DIREZIONE GENERALE ARCHEOLOGIA, BELLE ARTI E
PAESAGGIO

Oggetto: [ID_VIP:5109] Montalto di Castro (VT). Centrale termoelettrica "Alessandro Volta" –Progetto di sostituzione di quattro unità di produzione. Proponente: Società ENEL Produzione S.p.A. **Richiesta osservazioni ai sensi dell'art.19 del D.Lgs.n.152/2006**

Oggetto: [ID_VIP 5109] Centrale termoelettrica "Alessandro Volta" sita nel Comune di Montalto di Castro (VT) - Procedimento di Verifica di assoggettabilità a VIA ai sensi dell'art. 19 del D. Lgs.152/2006 relativa al Progetto di rifacimento di quattro unità di produzione esistenti. Richiesta osservazioni ai sensi dell'art. 19 del D. Lgs. 152/2006 - INTEGRAZIONI.

Figura 1 – Estratto della Tavola A del PTPR approvato per l'area di interesse

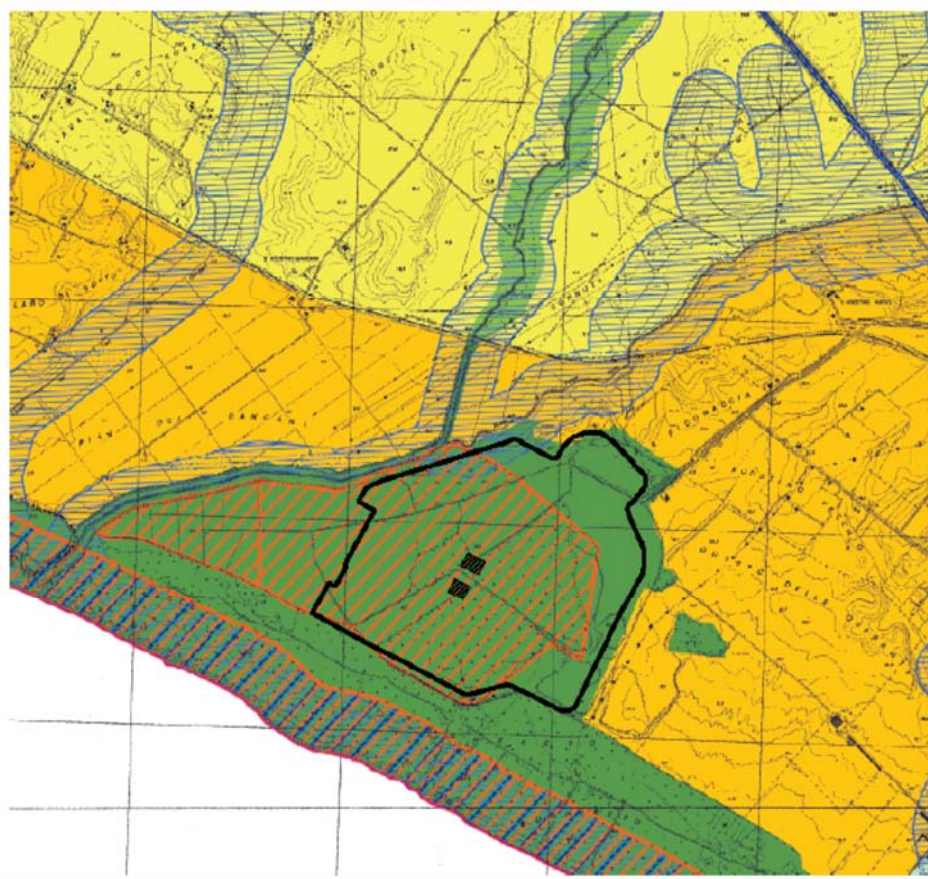
- classificato dal PTPR come "Paesaggio degli insediamenti urbani" in seguito all'accoglimento della proposta di modifica del PTP da parte dell'Amministrazione comunale (osservazione n. 0560 012056035_CM0009_07) come correttamente graficizzata nella Tav. A 12_353 del PTPR approvato;

Secondo la tavola A del PTPR approvato, di cui in Figura 1 si riporta uno stralcio, l'area interessata dal progetto è inserita nel "*Paesaggio degli insediamenti urbani*" e non più nel "*Paesaggio naturale*", come indicato nella figura 2.4.2 della Relazione Paesaggistica presentata (Figura 2), accogliendo l'osservazione del Comune di Montalto di Castro.

A tal proposito si evidenzia come la centrale sia esistente e che sussistono già impianti tecnologici nell'area e gli interventi previsti nel presente progetto sono da considerarsi in sostituzione di volumi tecnologici esistenti, per cui sono ammessi dal PTPR approvato.

Non si rende quindi più necessaria la richiesta di deroga ai sensi dell'art 18 ter (Interventi sul patrimonio edilizio esistente e sulle infrastrutture), comma 1 lett. b-ter della L.R. 24/1998, legge di istituzione del PTPR.
